Nachtrag XI

bildlichen Wagenpark-verzeichnis

Reichsbahndirektion Schwerin 1910.

Aufgestellt auf dem Stande vom 31. März 1922.

Deckblatt zu Seite 295.

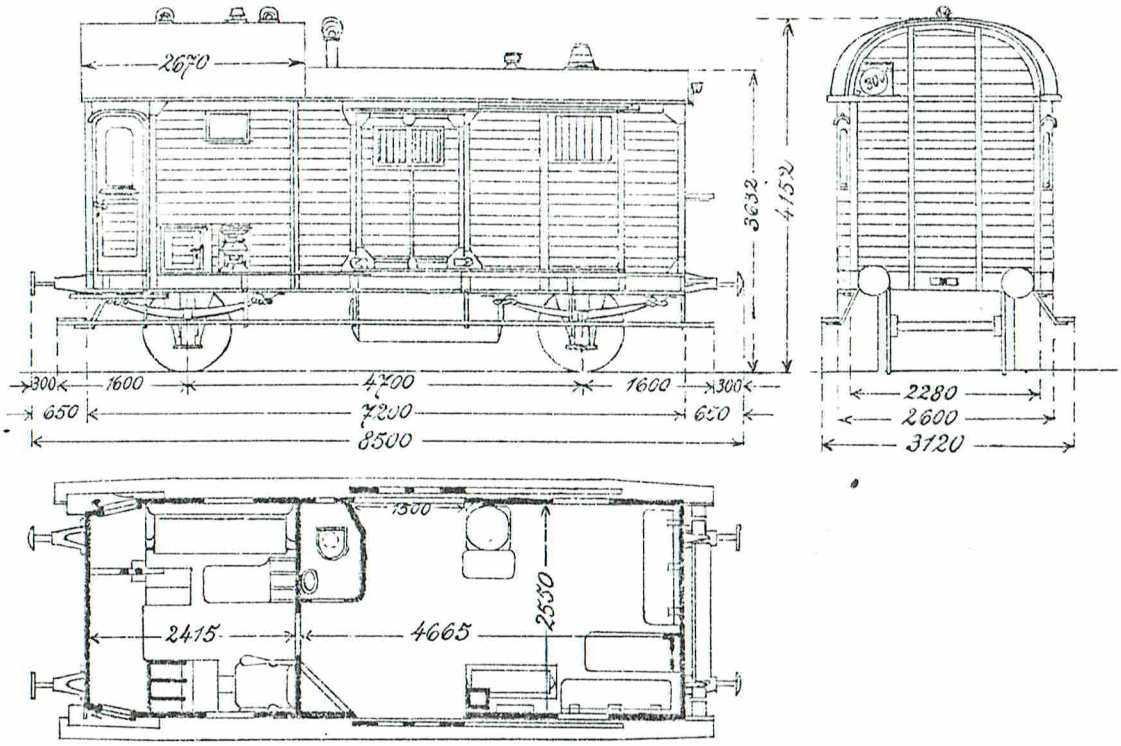
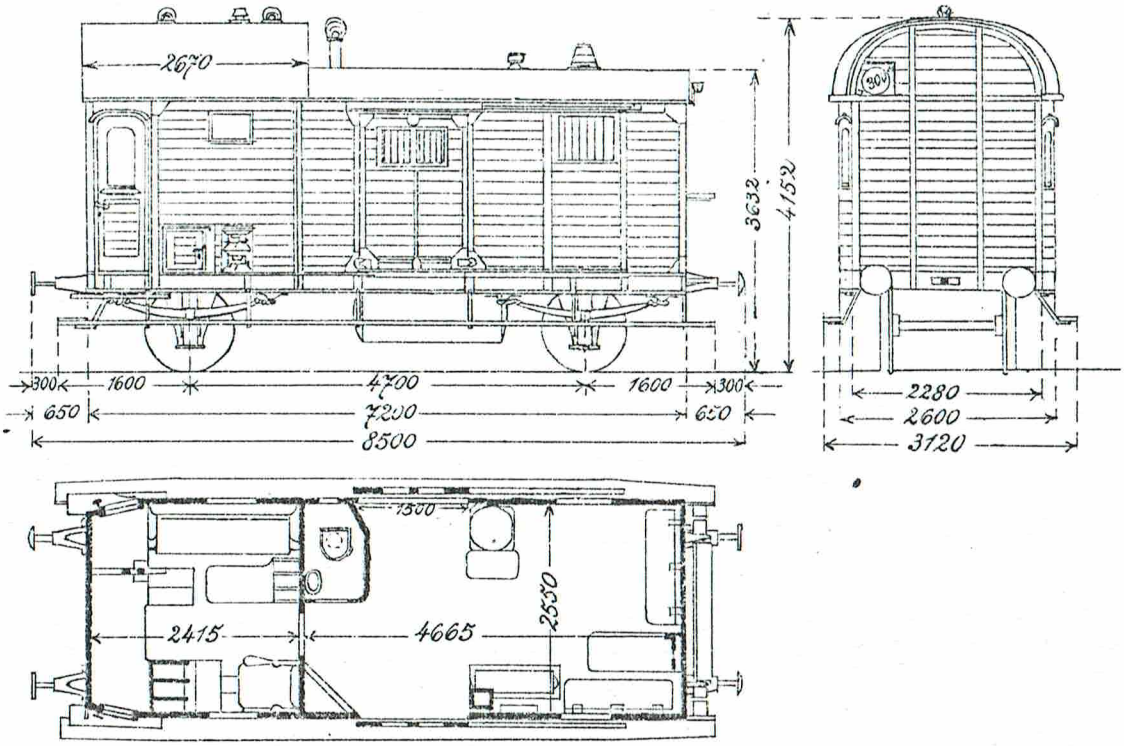
Auf Seite 295 ist vom Deckblatt Nr. 14 die für diese Seite bestimmte Zeichnung einzukleben u. umzutragen:

1	2	4	5	7	8	9	10	12	15	16	18	20	22	23	24
Pg	3107	Humboldt	1921	12560	4000	4200	10,2	21,5	Kkybr	HDhz Ohz	Pgsg2	1x 420l	ES	V	1 Abvrt
	3108	"	"	"	"	"	"	"	"	"	"	"	"	"	"
	3109	"	"	"	"	"	"	"	"	"	"	"	"	"	"
	3110	"	"	12600	"	"	"	"	"	"	"	"	"	"	"
	fortsetzt bis	"	"	"	"	"	"	"	"	"	"	"	"	"	"
	3122	"	"	"	"	"	"	"	"	"	"	"	"	"	"
	3123	Lindner	"	12670	"	"	"	"	"	NDhz Ohz	"	"	"	"	"
	3124	"	"	"	"	"	"	"	"	"	"	"	"	"	"
	3125	"	"	"	"	"	"	"	"	"	"	"	"	"	"
	3126	Wismar	"	12510	"	"	10,4	"	"	HDhz Ohz	"	"	"	"	"
	3127	"	"	"	"	"	"	"	"	"	"	"	"	"	"
	3128	"	"	"	"	"	"	"	"	"	"	"	"	"	"

Zu Deckblatt Seite 319 (unten) Band I.

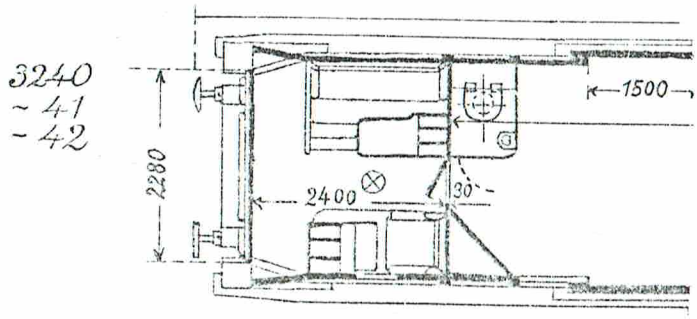
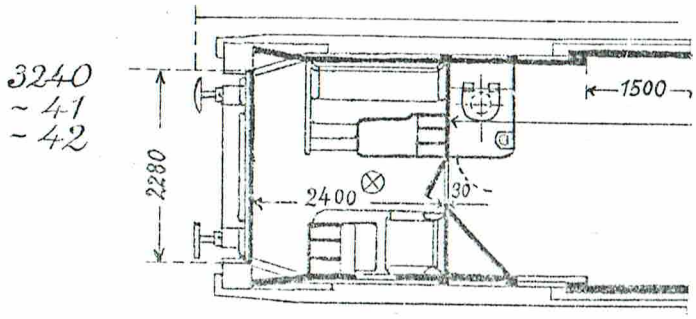
Auf Seite 319 ist vom Deckblatt № 14 die für diese Seite bestimmte Kl. Grundrißzeichnung unten rechts neben die andere Zeichnung einzukleben u. weiter nachzutragen:

2	4	5	7	8	9	10	12	15	16	18	20	22	23	24
3240	Dessau	1921	17200	6000	6300	18,2	35,8	KkpBr	NDhz	Pgsg2	1 X 420l	"	"	1 Abort
3241	"	"	17520	"	"	"	"	"	"	"	"	"	"	"
3242	"	"	17510	"	"	"	"	"	"	"	"	"	"	"

Deckblatt zu Seite 245

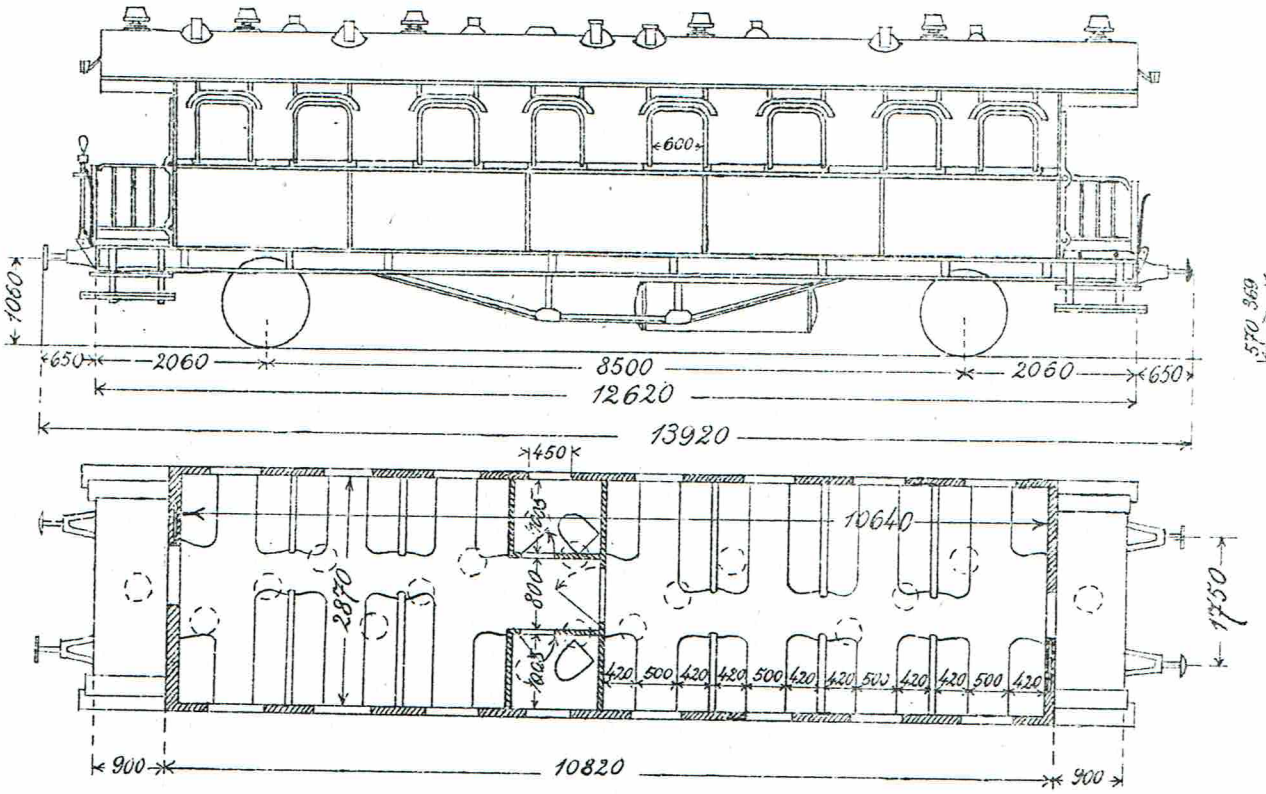
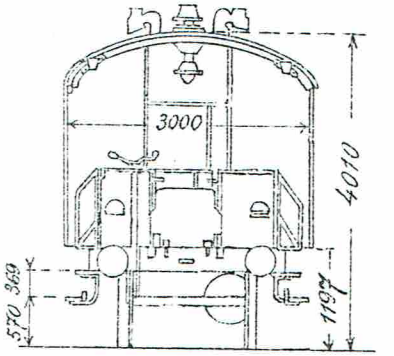
Auf Seite 245 ist vom Deckblatt Nr. 14 die für diese Seite bestimmte Zeichnung einzukleben u. umzutragen:

Sp. 1	2	4	5	7	11	13	14	15	16	17	18	19	20	21	
Dl	2361	Görlitz	1921/22	17290	66	66	KKpbr	Phz	Pgsg	8	2X505l	Es	V	2 Abvm.	eingezeichnet
	fortsetzt bis	"	"	"	"	"	"	"	"	"	"	"	"	"	"
	2375	"	"	"	"	"	"	"	"	"	"	"	"	"	"

Deckblatt zu Seite 378.

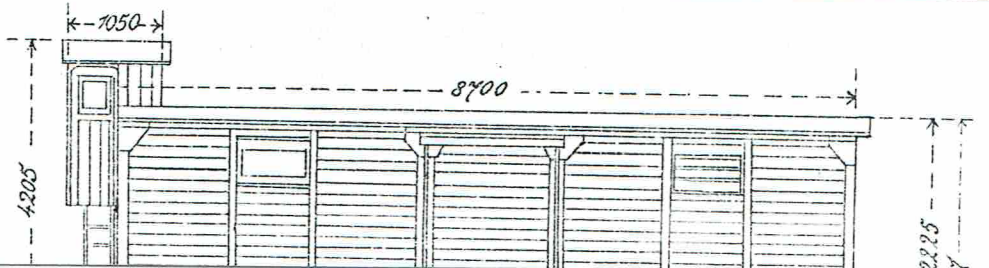
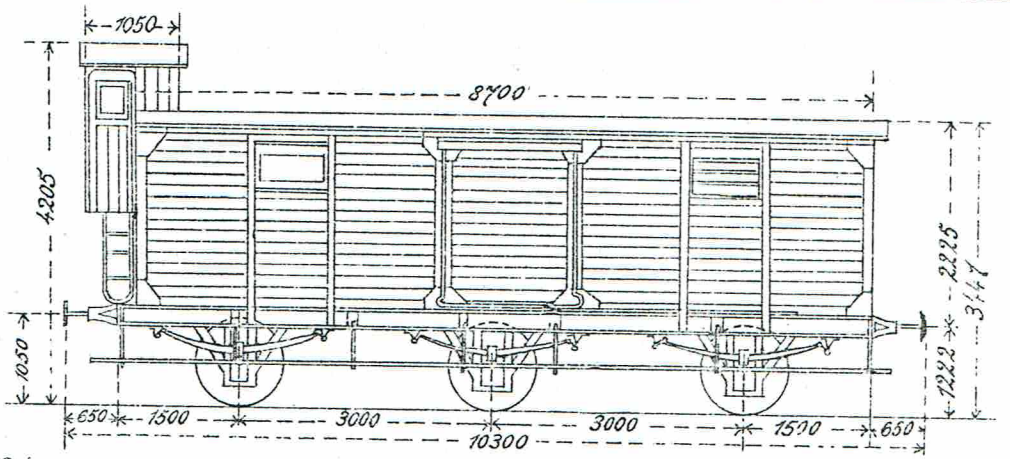
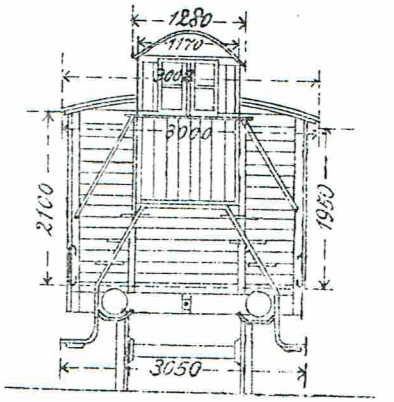
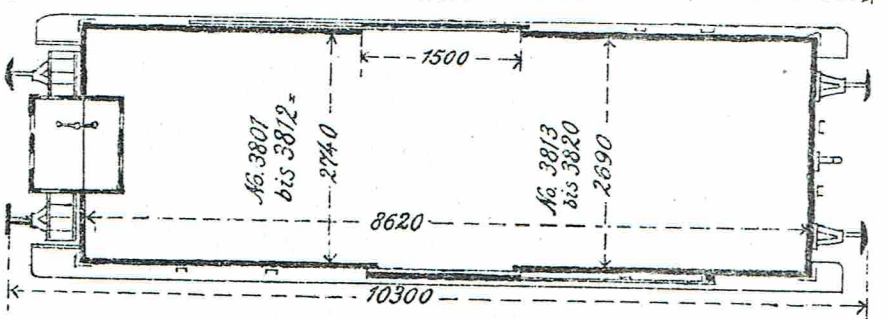
Auf Seite 378 ist vom Deckblatt № 14 die für diese Seite bestimmte Zeichnung einzukleben u. nachzutragen:

1	2	4	5	6	7	8	9	10	12	15	16		22	23
Nr für Sx	3801	Breslau	1899	5420	16000	6000	6300	23,6	49,56	Ssbr	Dh	48 M., 6 Pferde	Es	V
	von 1898 bis	"	"	"	"	"	"	"	"	"	"	"	"	"
	3805	"	"	"	"	"	"	"	"	"	"	"	"	"
	3806	"	1900	5545	16500	"	"	"	"	"	"	"	"	"
	3807	"	"	"	"	"	"	"	"	"	"	"	"	"
	3808	"	"	"		"	"	"	"	"	"	"	"	"
	3809	Neustadt	1901	5525	16700	"	"	"	"	"	"	"	"	"
	3810	Breslau	1902	5085	16000	"	"	"	"	"	"	"	"	"
	3811	"	1905	5790	16100	"	"	"	"	"	"	"	"	"
	3812	"	"	"	"	"	"	"	"	"	"	"	"	"
	3813	Hannover	1907	6090	16200	"	"	23,2	48,72	"	"	"	"	"
	von 1907	"	"	"	"	"	"	"	"	"	"	"	"	"
	bis	"	"	"	"	"	"	"	"	"	"	"	"	"
	3820	"	"	"	"	"	"	"	"	"	"	"	"	"

Deckblatt zu Band 1. Seite 264

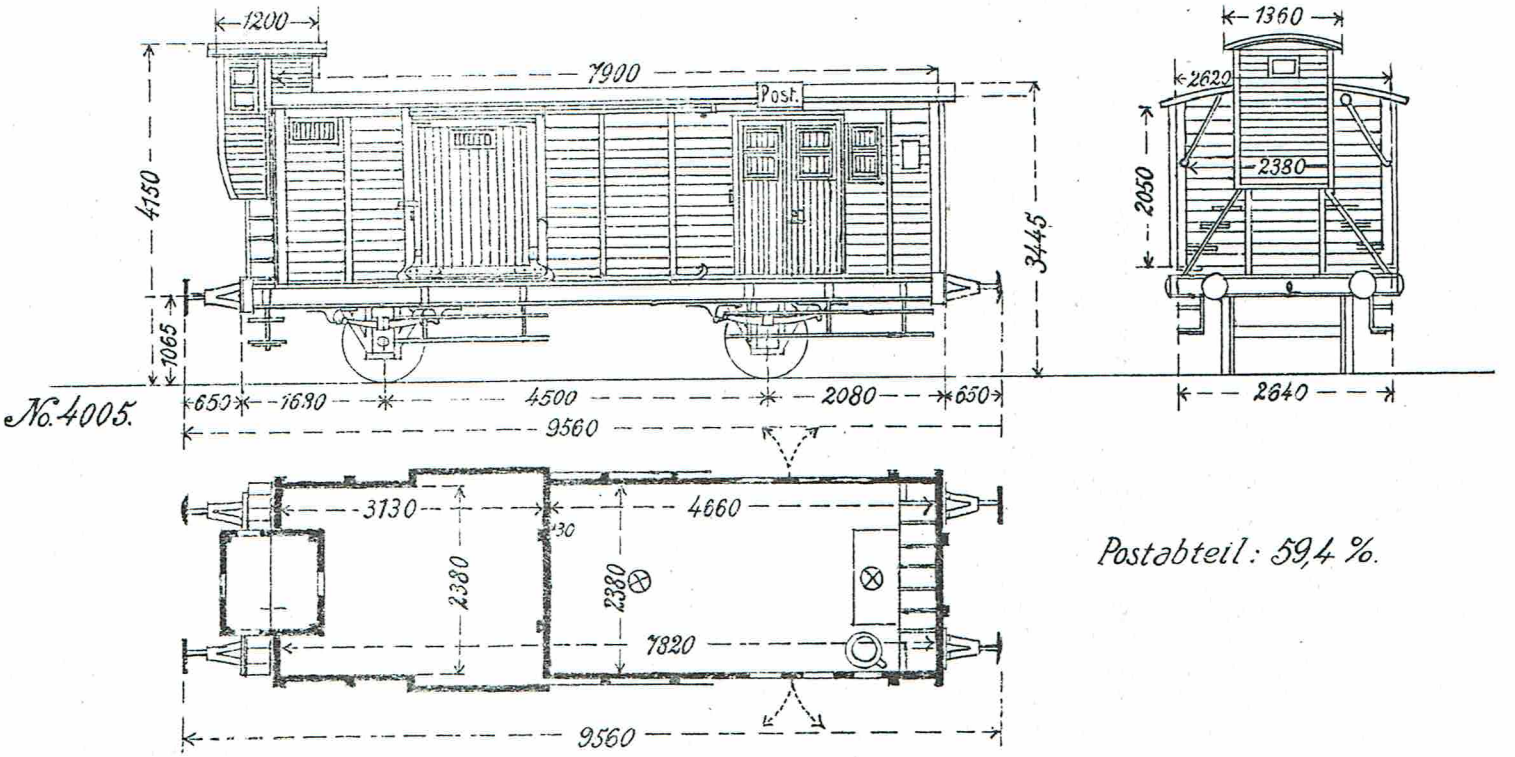
in Spalte 1 „Nr: 4005-4006"

" " 2 „gewöhnl. bed. Güterwagen mit Postabteil (Kopost)",

" " 3 „264",

Auf Seite 264 ist das neue Deckblatt einzukleben.
